改善箇所説明図

基準不適合発生箇所

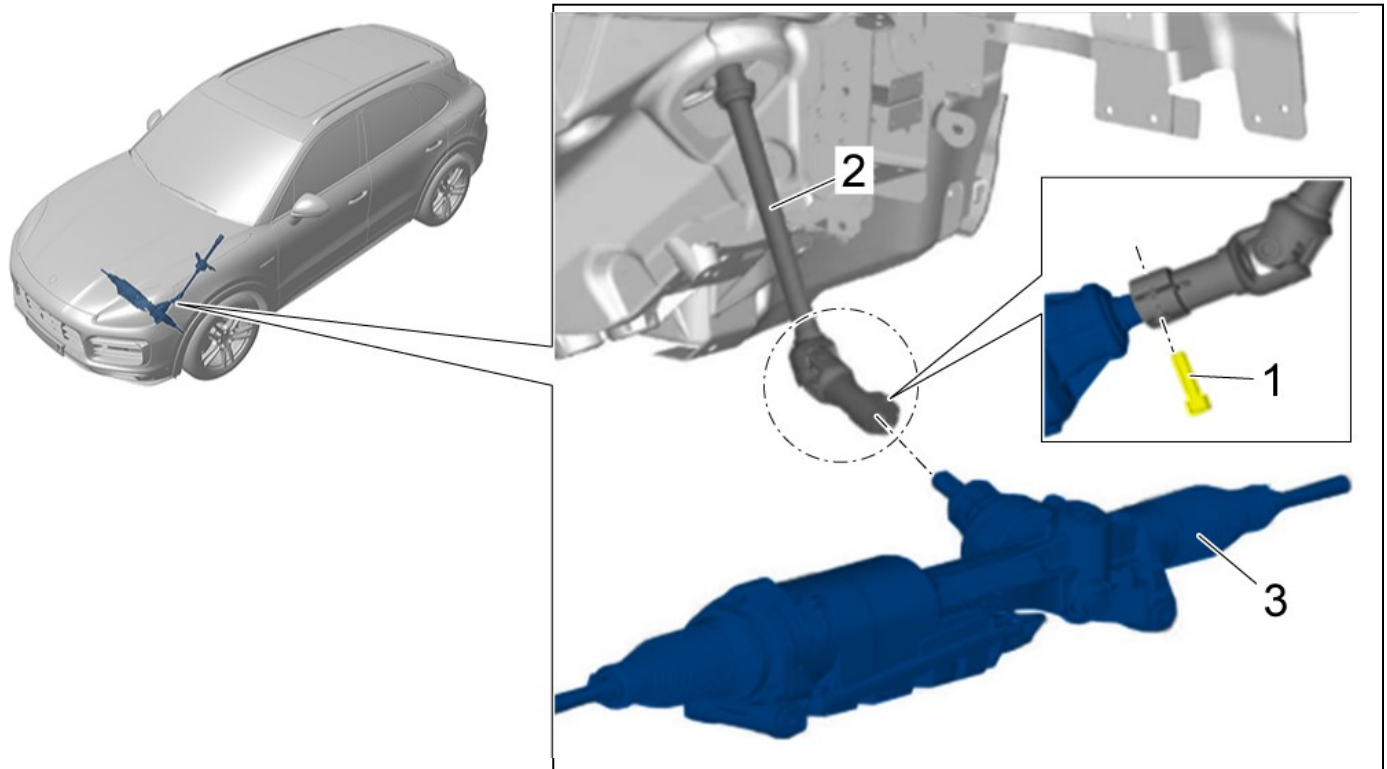
操舵装置において、製造時にステアリングコラムとステアリングギアボックスを接続するためのボルトの締め付けトルク管理が不適切なため、ボルトが正しく締め付けられていないものがある。そのため、当該ボルトがゆるみ、異音が発生し、最悪の場合、ボルトが外れることで、接続部も外れ、かじ取り操作ができなくなるおそれがある。

全車両、当該ボルトを新品に交換し、規定トルクで締め付ける。

識別： 改善済車両には車台番号打刻の右側に黄色ペイントを塗布する。
